**Dodatek č. 1 smlouvy o dílo
uzavřené dle § 2586 a následujících Zákona č. 89/2012 Sb., občanský
zákoník (dále jen „občanský zákoník“)**

**Předmětem dodatku č. 1 je změna rozsahu prací na akci „Oprava statiky
hradeb v areálu hradu Svojanov“**

HRAD SVOJANOV

PRÁCE NA RENESANČNÍM PALÁCI A DOPLŇUJÍCÍ OPRAVY H3

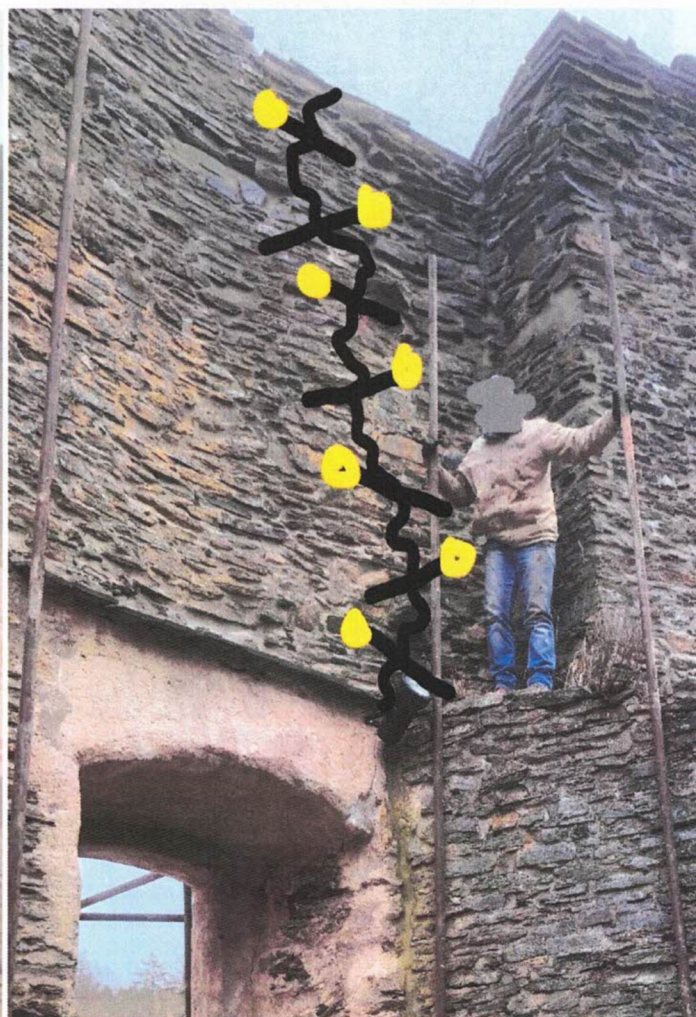
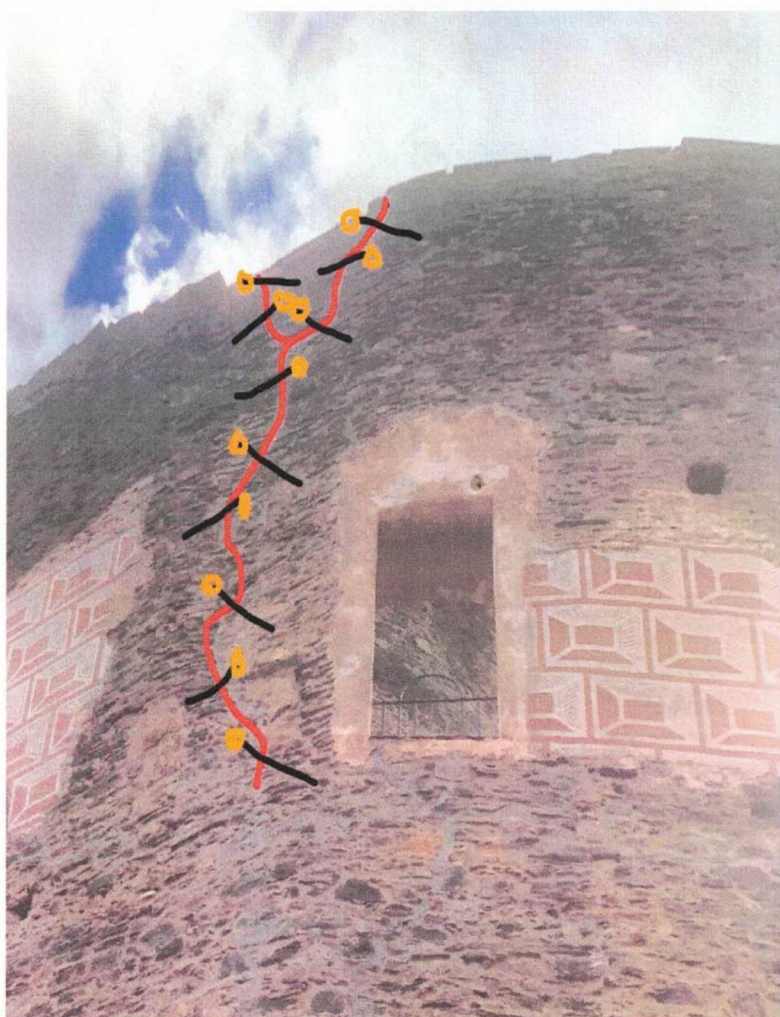
1. Předmětem oprav renesančního paláce je oprava praskliny ve zdi v horní části paláce.

Oprava bude probíhat vysekáním spár nad 3 cm zdiva, vysekáním trhliny, vyčištěním a vyklínováním uvolněných kamenů z obou stran hradební zdi.

Poté budou navrtány vrty kladivý do 1 m - celkem 18 kusů, vrty budou vrtány po 50 cm v celé délce prasklin do kříže pro lepší spojení hradební zdi. (viz projektová dokumentace)

Vrty budou osazeny trubkami ocelové konstrukce a ponechané. Injektáž proběhne strojně aktiv. směsmi vzestupně do 0,6 Mpa. Trhliny budou sanovány hloubkovým spárováním a jemné dokončovací spárování akt. maltou.

(Červeně zvýrazněná prasklina. Žlutě začátek vrtu. Černě vrt s úklonem.)
